渦電流探傷試験、超音波探傷試験及び漏えい率試験に係る 日本電気協会の規格の技術評価と関係規則解釈の改正、 並びにこれらに対する意見募集の実施について

令和3年4月14日
原 子 力 規 制 庁

当該検討を基に、原子力規制庁は、日本電気協会「原子力発電所用機器における渦電流探傷試験指針（JEAG 4217-2018）、軽水型原子力発電所用機器の供用期間中検査における超音波探傷試験規程（JEAC 4207-2016）及び原子炉格納容器の漏えい率試験規程（JEAC 4203-2017）」に関する技術評価書（案）（以下「技術評価書（案）」という。）を策定した。

図 4.1.3-1 リフトオフを用いた照射効果の有無に対する確認方法²⁰

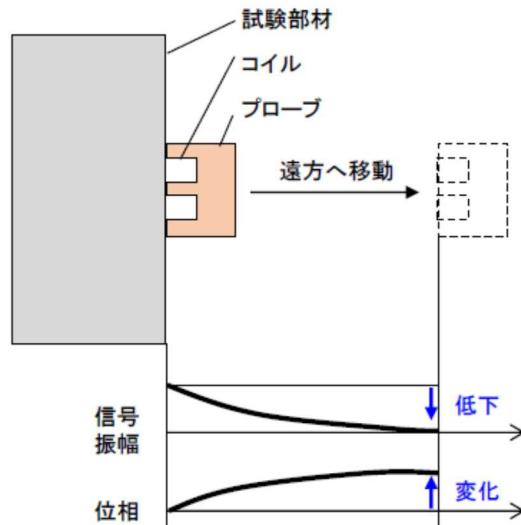
照射効果の影響については試験体と実機でリフトオフ現象を比較し影響がないことが確認できれば問題ないと考えられることから、リフトオフ現象を比較しその影響を確認することを要望する。

図 4.1.3-2 対比試験片の概要²²

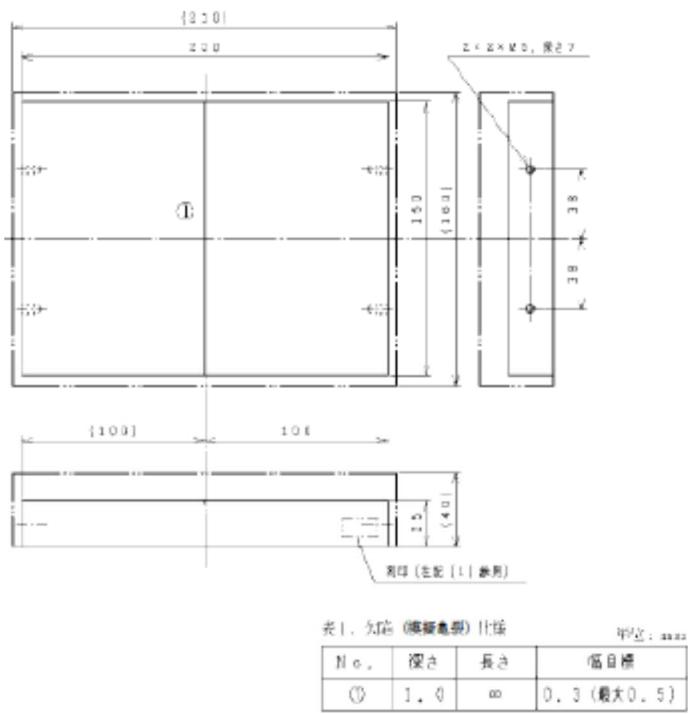
人工きずの幅について、「2330 対比試験片」(5) では人工欠陥の幅は $0.3\text{mm} \pm 0.05\text{mm}$ と規定されているが、計画図には幅目標 0.3 (最大 0.5) mm と記載されている。これについて、日本電気協会は「基準感度及び位相角の設定に用いた 2 つの対比試験片における人工欠陥の幅寸法実測値を下記に示します。

図-3100-2 基線をピーク電圧部の直前又は直後のうち、出力電圧が低い方とする場合

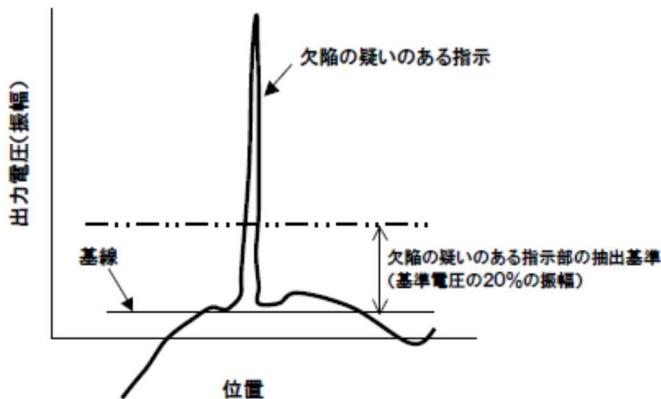
「図-3100-2 基線をピーク電圧部の直前又は直後のうち、出力電圧が低い方とする場合」に示す欠陥の疑いのある指示部以外の出力電圧が変化する理由について、日本電気協会は「解説図-3100-1-1 に同じ模式図があり、指示部以外の出力電圧の変化はドリフトによるものです。」としている⁵⁴。附属書Cの「(解説-C-3100-1) 欠陥の疑いのある指示部の抽出」においては、「TR パンケーキはプローブを密着した状態でも基線が零電圧レベルから緩やかに離れる事象（ドリフト）が生じる場合がある」とし、「(解説-3100-1) 欠陥の疑いのある指示部の抽出」において、「ドリフトの影響が大きい場合は、(略) バンドパスフィルタなどのドリフト除去装置を用いて、ドリフトをある程度除去するとよい。」と記載しているが、ドリフトの発生理由については説明されていない。「図-3100-2 基線をピーク電圧部の直前又は直後のうち、出力電圧が低い方とする場合」に示す出力電圧は、欠陥の疑いのある指示部の前後で大きく変化しており、上記「緩やかに離れる事象」とは整合していない。ドリフトの発生理由について説明を追加し「図-3100-2 基線をピーク電圧部の直前又は直後のうち、出力電圧が低い方とする場合」の出力電圧の変化を見直すことを要望する。

- 「解説表 3100-2-1 信号の分類」にはノイズ信号が記載されていないが、ノイズ対策が不十分な場合は発生しないとも限らないので、注意喚起の意味で記載を追加することを要望する。
- ドリフトの発生理由について説明を追加し「図-3100-2 基線をピーク電圧部の直前又は直後のうち、出力電圧が低い方とする場合」の出力電圧の変化を見直すことを要望する。

図-3200-10 突合せ溶接継手に対する走査範囲（体積試験範囲の厚さがTの場合）

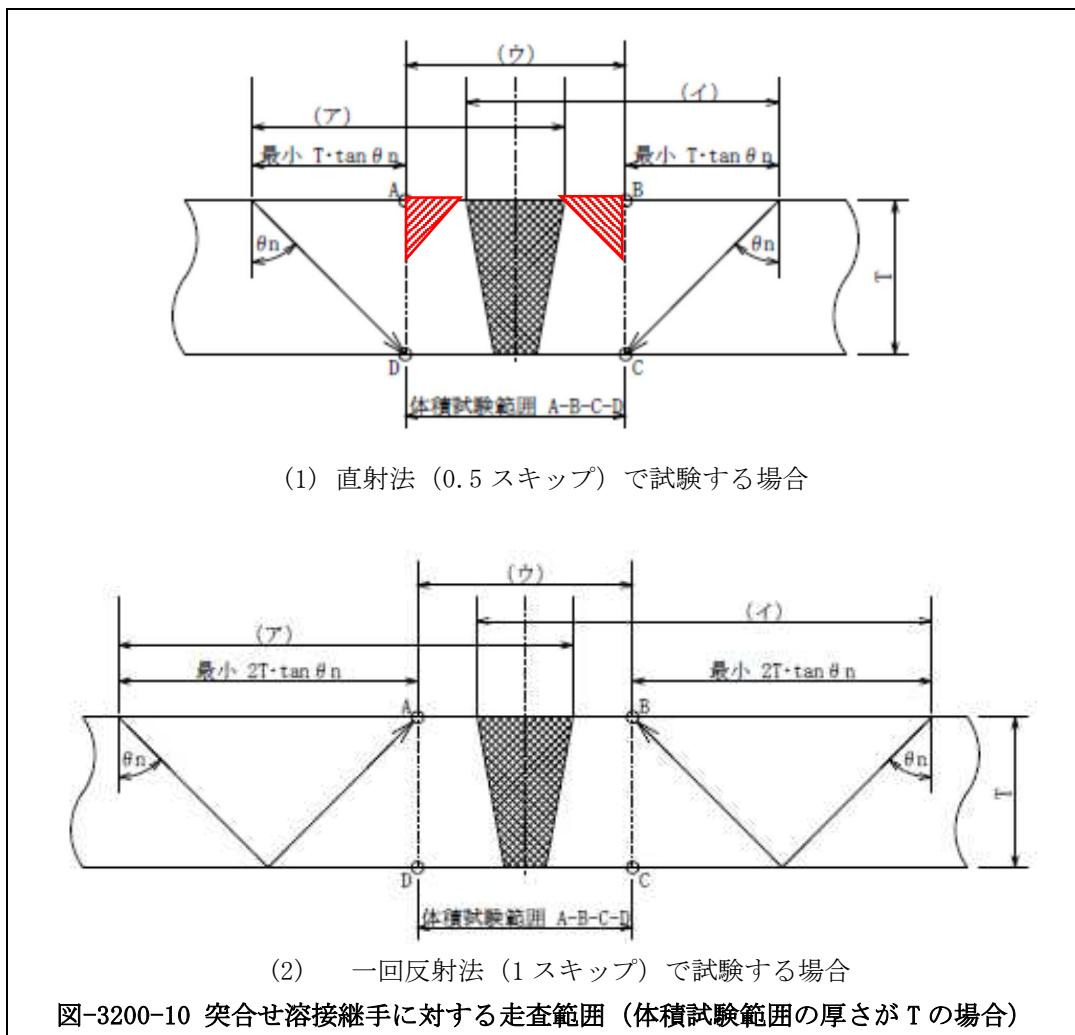
範囲」(2)及び「4254 探触子の走査範囲」(2)においては、「母材及び熱影響部については、少なくとも1方向から超音波が伝ばすように探触子を走査する。」と規定しており、赤斜線で示す三角形の領域を1方向のみの走査でよいとはしていない。また、「1320関連規格」に記載するASME Sec. XIの「Mandatory Appendix III Ultrasonic Examination of Vessel and Piping Weld」、「Article III-4000 Examination」の「III-4420 Reflectors Parallel to the Weld Seam」においては、「The examination shall be performed using a sufficiently long examination beam path to provide coverage of the required examination volume in two-beam path directions. The examination shall be performed from two sides of the weld, where practicable, or one side of the weld, as a minimum.」と規定しており、溶接線に平行な反射体に対する探傷では、実行できる場合は両側、少なくとも片側から探傷を求めている。基本は両側から超音波を入れることを求めており、溶接金属及び母材の区分はしていない。「図-3200-10 突合せ溶接継手に対する走査範囲（体積試験範囲の厚さがTの場合）」の(ア)及び(イ)の範囲及び「図-4200-9 突合せ溶接継手に対する走査範囲（体積試験範囲の厚さがTの場合）」の(ア)及び(イ)の範囲は見直すことを要望する。

図-3200-11 突合せ溶接継手に対する走査範囲（体積試験範囲の厚さが $T/3$ の場合）

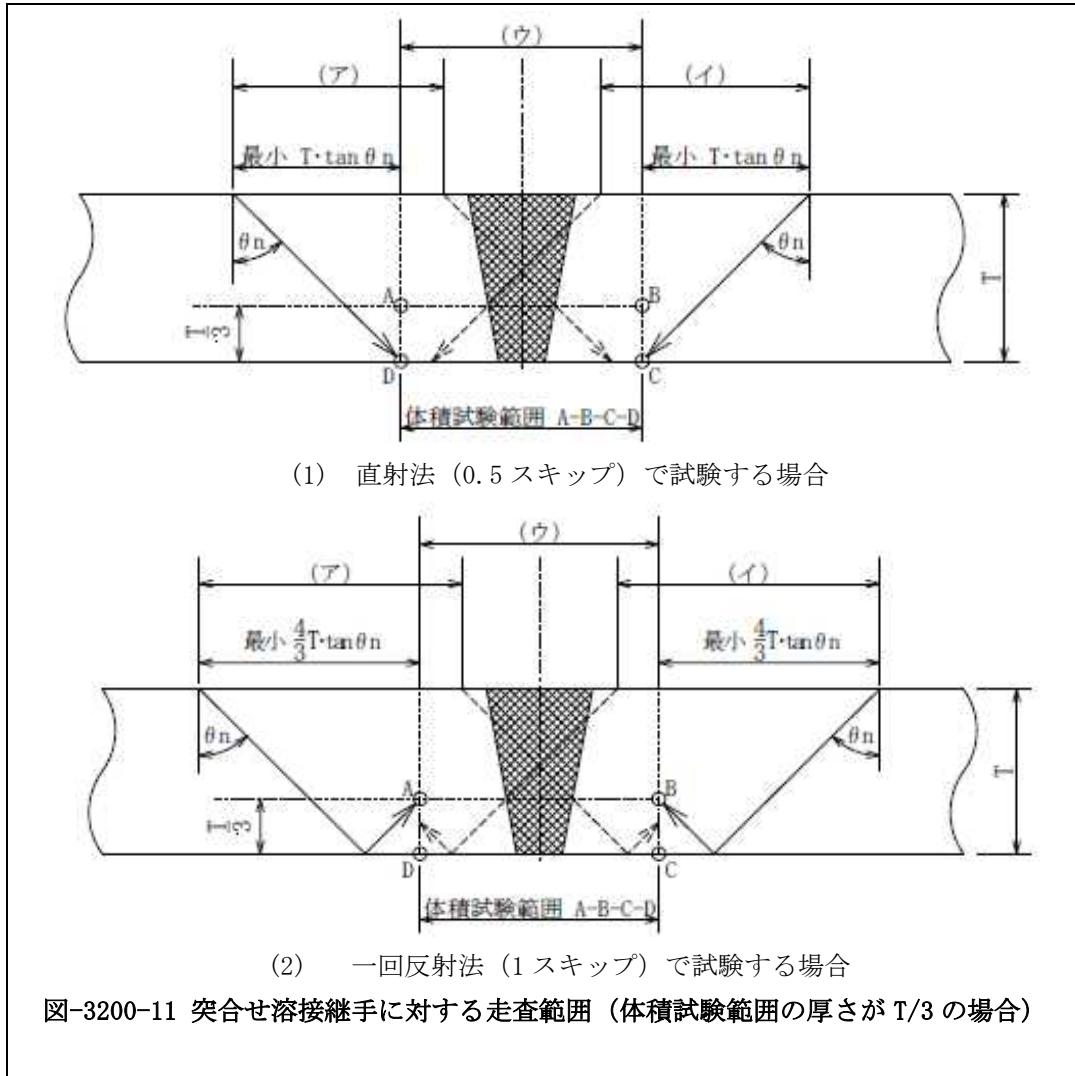
同様に、「図-3200-11 突合せ溶接継手に対する走査範囲（体積試験範囲の厚さが $T/3$ の場合）」の直射法で試験する場合及び一回反射法で試験する場合において、走査範囲

(ア) の右端及び(イ) の左端からの超音波がそれぞれB点、A点に達していない（「図-4200-10 突合せ溶接継手に対する走査範囲（体積試験範囲の厚さが $T/3$ の場合）」についても同様）。日本電気協会は「溶接金属は2方向、隣接する熱影響部は1方向の探傷としています（3236 項、4245 項）。つまり（ア）の右端、（イ）の左端は、検査体積にある溶接金属について直射ビームが通過するように設定しています。なお、現在審議を進めている改定版では、上記がわかりやすいような図に変更することを検討しています。」としている⁸²。上記と同じ理由により見直すことを要望する。

図 4.2.7-1 エコー高さ比と SN 比の関係⁹⁰

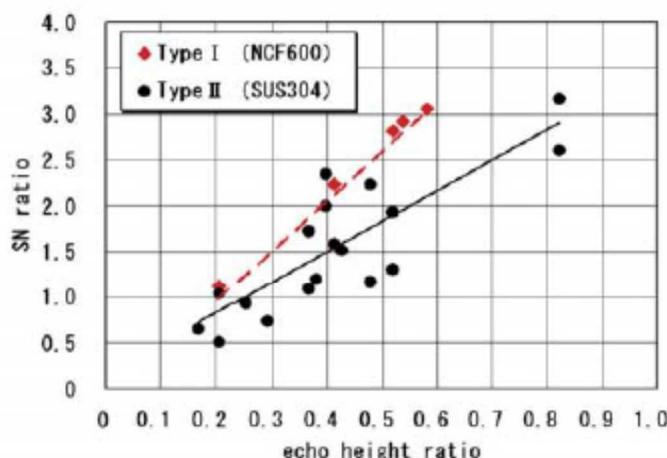
SN 比に関する研究論文⁸⁹によると、探傷で得られた欠陥エコーの最大音圧と無欠陥部から生ずるノイズエコーの最大音圧の比を SN 比としており、エコー高さ比（試験片厚さ 15mm に対して 2mm 深さの EDM スリットによるエコー高さを基準値に設定）との相関が示されている（図 4.2.7-1 「エコー高さ比と SN 比の関係」参照）。エコー高さ比は DAC% に相当するので、SN 比 = 1 は約 DAC20% に相当しているといえる。「2711 記録、採取手順」においては DAC20% を超えるエコーは記録すると規定しているが、DAC20% はノイズの誤判定を踏まえた閾値として採用されたものであるので、SN 比による場合もノイズとの閾値より大きい 2 を超えるエコーを記録対象とすることは妥当ではない。しかし、SN 比を決めるノイズレベルの定義が明確でない段階において適用に当たっての条件を付すのは適切でないことから「4350 記録」の「ここでノイズレベルを超えて検出された指示とは、健全部の探傷波形と比較して概ね 2 倍以上の信号（SN 比 2 以上）とするが、それ以下であっても反射源として識別可能なものについては記録対象とする。」とあるのは、「ノイズレベル以下であっても反射源として識別可能なものについては記録対象とする。」と読み替えることとする。また、SN 比を用いる場合のノイズレベルの定義を明確にすることを要望する。

図 4.2.13-1 基準感度の設定例
(図-3200-1(1)の DAC 回路を使用しない場合の修正例)

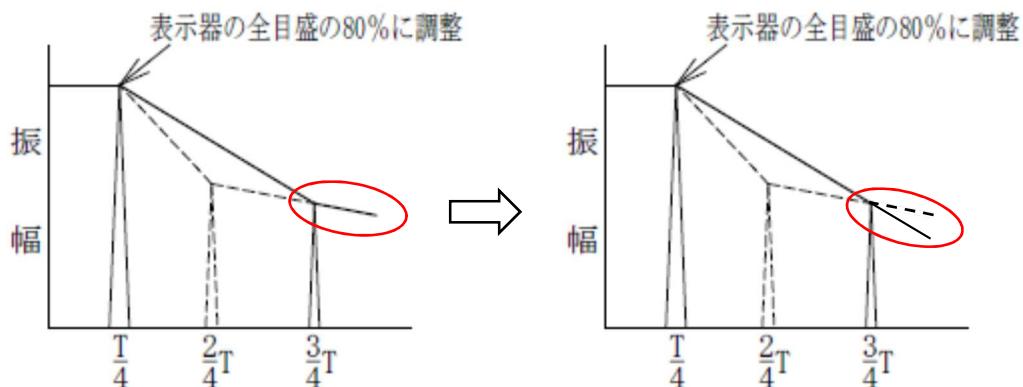
なお、DAC 曲線の作図において図-3200-1(1)、図-3200-3(1)、図-3200-5(1)、図-4200-1(1)、図-4200-3(1)及び図-4200-5(1)に示す DAC 回路を使用しない場合の内挿線は、 $2/4T$ (斜角法の場合は $(2/8)S$ 、以下同じ) 位置の横穴の有無により実線と破線で区別しているが、 $3/4T$ (斜角法の場合は $(3/8)S$ 、以下同じ) 位置から右側の外挿線は $2/4T$ 位置と $3/4T$ 位置での横穴からの振幅を利用してるので、実線ではなく破線表示に、 $2/4T$ 位置の横穴がない場合の $3/4T$ 位置から右側の外挿(実線)は $1/4T$ (斜角法の場合は $(1/8)S$) 位置と $3/4T$ 位置での横穴からの振幅に基づく延長線になる（「図 4.2.13-1 基準感度の設定例（図-3200-1(1)の DAC 回路を使用しない場合の修正例）」の右図参照）。

図 4.3.6-1 基準容器法での評価¹⁵³

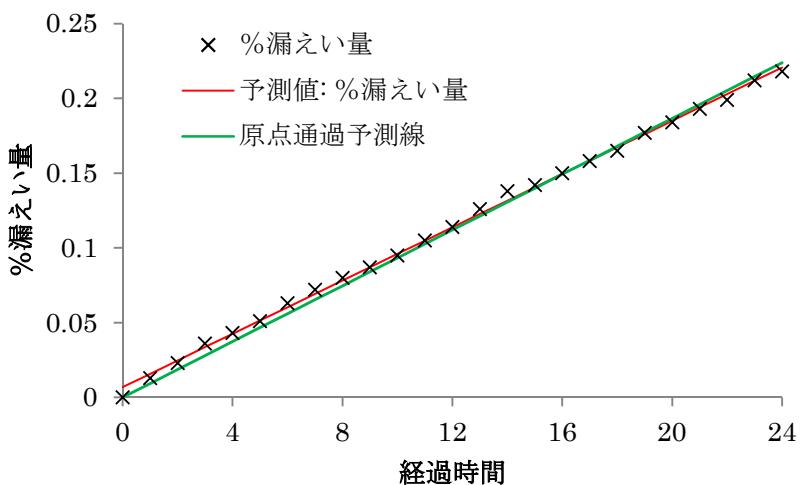
「解説表 3.2-5.1 溫度測定数による漏えい量の変化」（基準容器法での評価；A発電所での実績による）及び「解説表 3.2-5.1 溫度測定数による漏えい量の変化」（絶対圧力法での評価；B発電所での実績による）に示す温度計 23 個使用の場合の漏えい量(%)について、切片を有する回帰分析と原点を通過する回帰分析を行った結果を「図 4.3.6-1 基準容器法での評価」及び「図 4.3.6-2 絶対圧力法での評価」に示す。いずれも切片の値は+側を示している。「3.1.2.3 平均漏えい率及び信頼限界」及び「3.2.2.3 平均漏えい率及び信頼限界」に規定する平均漏えい率及び信頼限界の式は、原点を通過する回帰直線 $Q=b' H$ に誤差を加味した式となるよう検討することを要望する。

図 4.3.8-1 %漏えい量測定結果

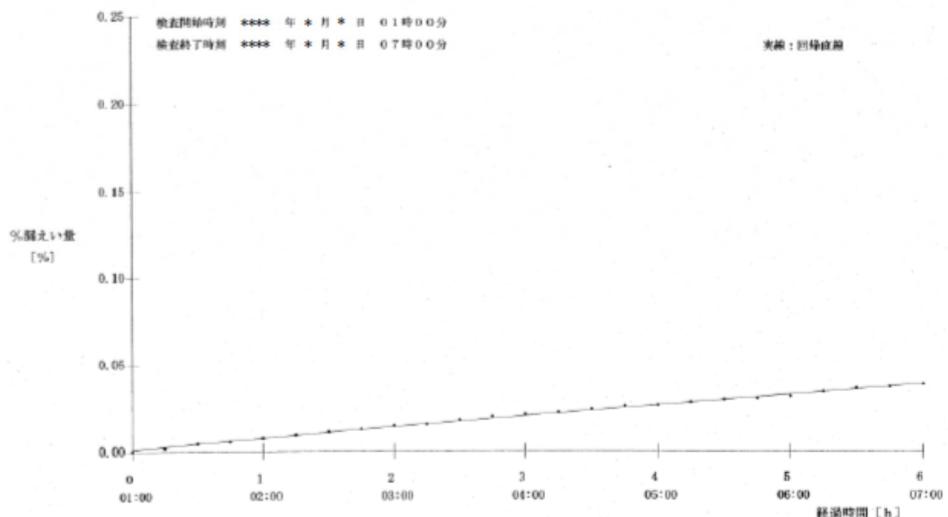
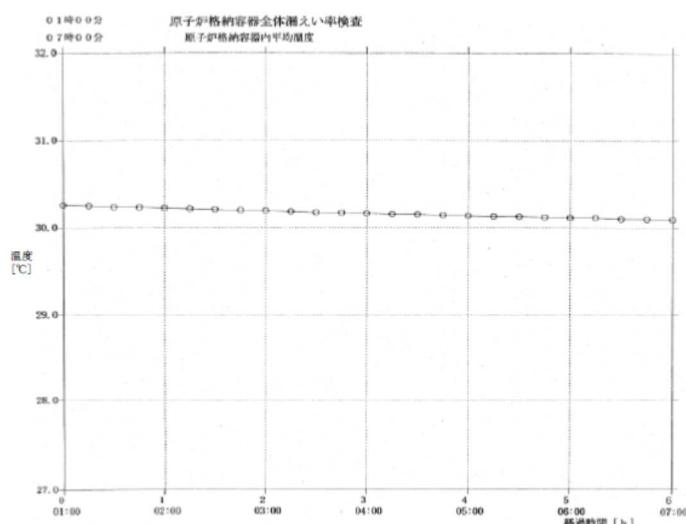
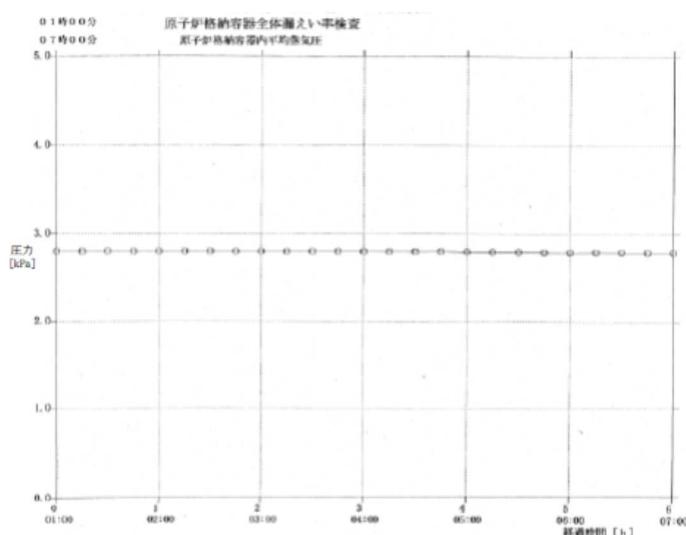
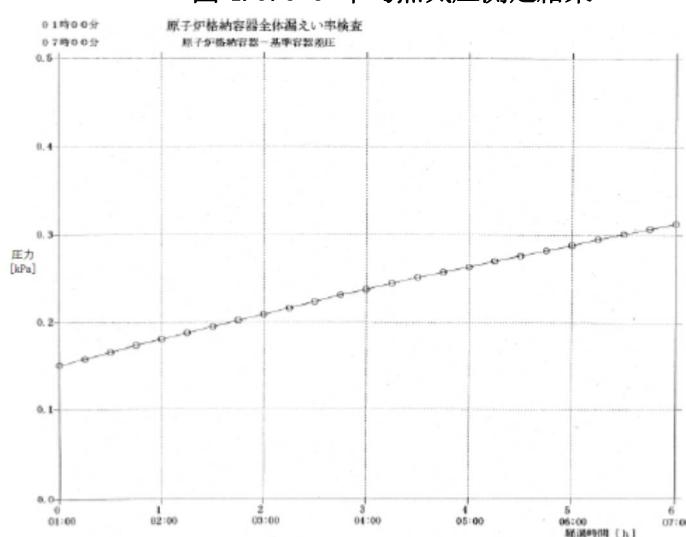
(b) 基準容器法の場合の「3.2.4.4 測定系の妥当性の確認」において、「試験中の漏えい率が正常に測定されていることをチェックする目的で、試験開始時点よりの%漏えい量、平均温度、蒸気圧及び差圧をグラフにプロットする。」と規定しているが、対応する図が本文及び解説に記載されていない。日本電気協会は「各測定結果プロット図の例を以下に示す。プロット結果より、前後のデータを比較することで時系列データのばらつきに特異な変化がないことを確認することで妥当性を確認している。」としている¹⁵⁷。提示されたプロット図（「図 4.3.8-1 %漏えい量測定結果」、「図 4.3.8-2 平均温度測定結果図」、「図 4.3.8-3 平均蒸気圧測定結果」及び「図 4.3.8-4 差圧測定結果」参照）は測定項目単体ごとの、特異な変化が確認されなかつた事例のものである。しかし、「図 3.1.6 全体漏えい率試験結果」の下半分に示す絶対圧力法の場合の漏えい率試験測定系確認のプロット図は、各測定項目がまとめてプロットされ、変化がある曲線で表示されている。絶対圧力法と基準容器法の規定の整合を図る観点から、「3.2.4.4 測定系の妥当性の確認」の「試験開始時点よりの%漏えい量、平均温度、蒸気圧及び差圧をグラフにプロットする。」に対応した図を追加することを要望する。また、「3.2.4.4 測定系の妥当性の確認」において「解説 3.2-1 に示す P' / T の関係をプロットする。」と規定しているが、本文に記載された内容は規定の一部となることから「解説 3.2-1 本方案による基準容器法を用いる場合における基本的検討確認事項」は本文に移行することを要望する。
